Resolución Directoral Regional

Nº 082 -2026-GRSM/DREM

Asunto : Informe final de evaluación del Informe Técnico Sustentatorio del Proyecto de "Modificación del programa de monitoreo ambiental de la estación de servicios", presentado por Chero Odar Agustin Casimiro.

El objetivo del presente ITS consiste en la modificación del programa de monitoreo ambiental y actualización del plan de contingencia.

Anexo 1: Plano de monitoreo ambiental propuesto – etapa de operación

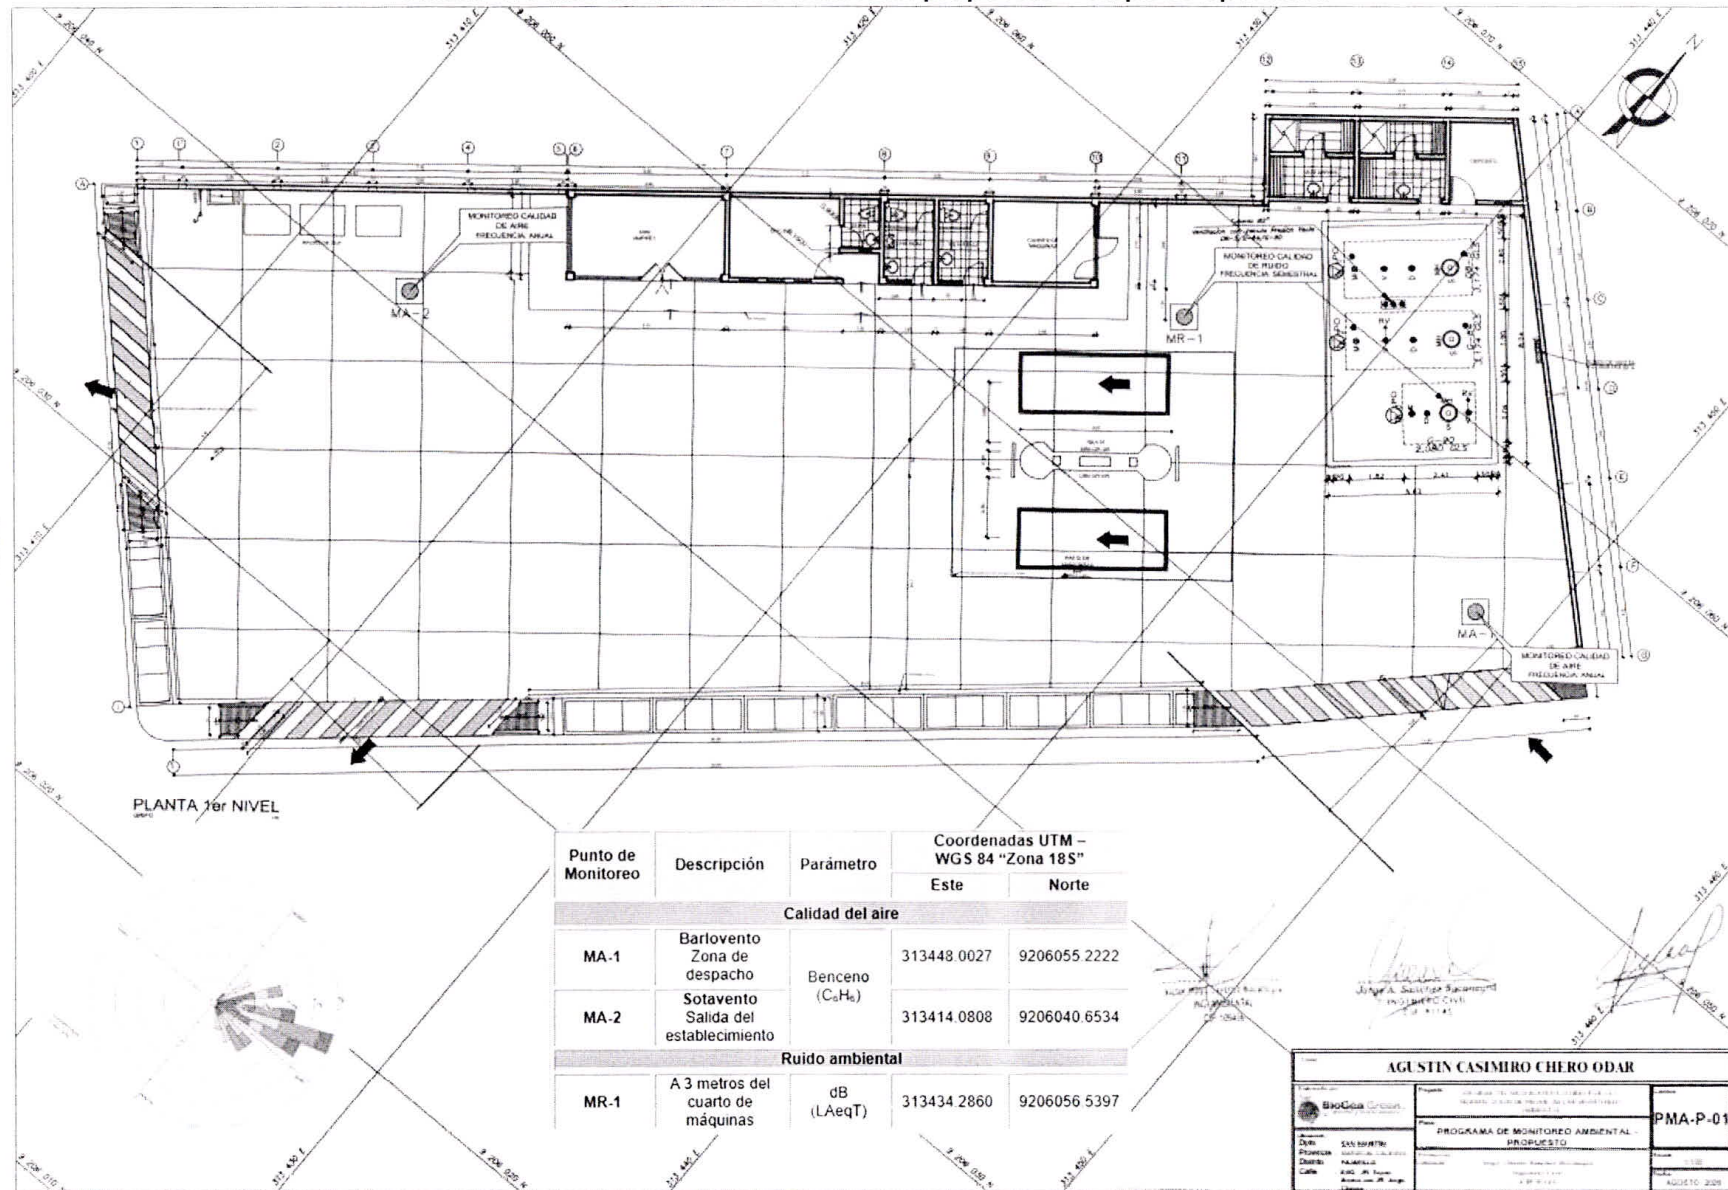
En el Anexo 07 "Plano de monitoreo ambiental en la etapa de operación propuesto" del ITS, el Titular presenta la ubicación de los puntos de monitoreo de calidad del aire sustentándola en una rosa de vientos. No obstante, deberá tener en consideración lo señalado en la **Observación 5**, respecto a que la dirección predominante del viento debe determinarse mediante información primaria obtenida en el establecimiento, conforme a lo establecido en la **R.M. N° 151-2020-MINEM/DM**.

En consecuencia, una vez obtenida y sustentada la rosa de vientos conforme a la normativa vigente, el Titular deberá verificar que la ubicación de los puntos de monitoreo de calidad del aire resulte técnicamente representativa. De corresponder, deberá actualizar el plano de monitoreo ambiental, modificando la ubicación de los puntos de monitoreo y uniformizando dicha información con el contenido del ITS.

Al respecto, de la revisión del programa de monitoreo propuesto¹¹ y del Plano de Monitoreo Propuesto¹², se advierte que la propuesta del establecimiento de los dos (2) puntos de monitoreo de calidad del aire "MA-1" y "MA-2" se encuentra justificada por las siguientes razones:

Al respecto, de la revisión del programa de monitoreo propuesto y del plano de monitoreo propuesto, se advierte que la propuesta del punto de monitoreo de calidad de ruido se encuentra justificada; toda vez que, la misma se basó en la identificación de fuentes generadoras de ruido propias del Establecimiento, a partir de la cual se determinaron ubicaciones representativas del punto de monitoreo "MR-1" en zonas libre de obstáculos.

Respuesta: De la revisión del Anexo 10 "Plano de monitoreo ambiental en la etapa de operación propuesto" del ITS reformulado, se verificó que el Titular corrigió los puntos de monitoreo de calidad de aire de acuerdo a la rosa de viento obtenida mediante el monitoreo meteorológico realizado en el área del establecimiento.
